NUOVI UFFICI GIUDIZIARI VIALE AFRICA CATANIA

Relazione Geologica integrativa

UG_PE_GEO_03

Relativamente alla richiesta di integrazioni al progetto esecutivo dei nuovi Uffici Giudiziari di Catania, formulati dal Genio Civile di Catania con nota *prot. 20210122044 del 29/10/2021*, si relaziona sui seguenti aspetti:

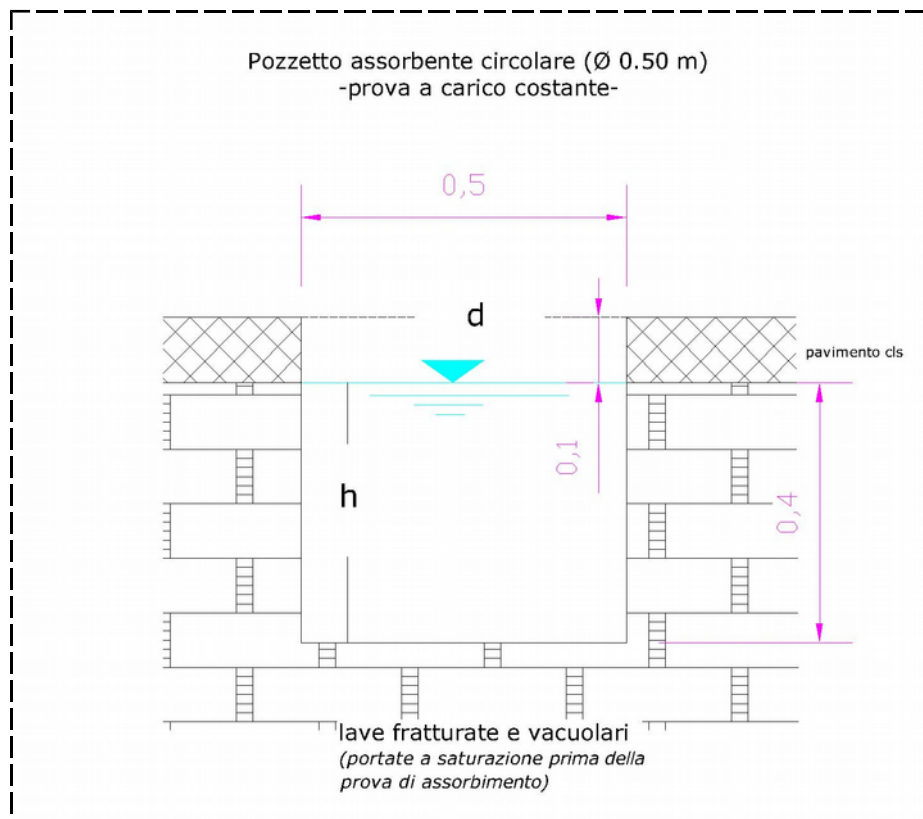
Per valutare il Coefficiente di permeabilità medio (K) si è provveduto ad eseguire una prova speditiva direttamente nel sito d'interesse. Nello specifico è stato realizzato, a partire dall'attuale livello di scavo posto a quota -8,20 m rispetto la strada (Viale Africa), un pozzetto di forma cilindrica di diametro Ø 50 cm e profondità $h=50 \text{ cm}$. Di seguito si riporta lo schema geometrico del suddetto pozzetto:

In questo modo è stata eseguita una prova di assorbimento a “carico costante”, previa saturazione del terreno oggetto del test. Durante la prova è stata misurata la quantità d’acqua corrispondente al mantenimento del livello idrico costante all’interno del pozzetto (h). Tale valore è risultato **~0,0650 l/sec**

Applicando la relazione $K=Q/\Pi \times d \times h$

$$K=0,0000650 / 3,14 \times 0,5 \times 0,4= 0,000103 \text{ m/s } (\sim 10^{-4} \text{ m/sec})$$
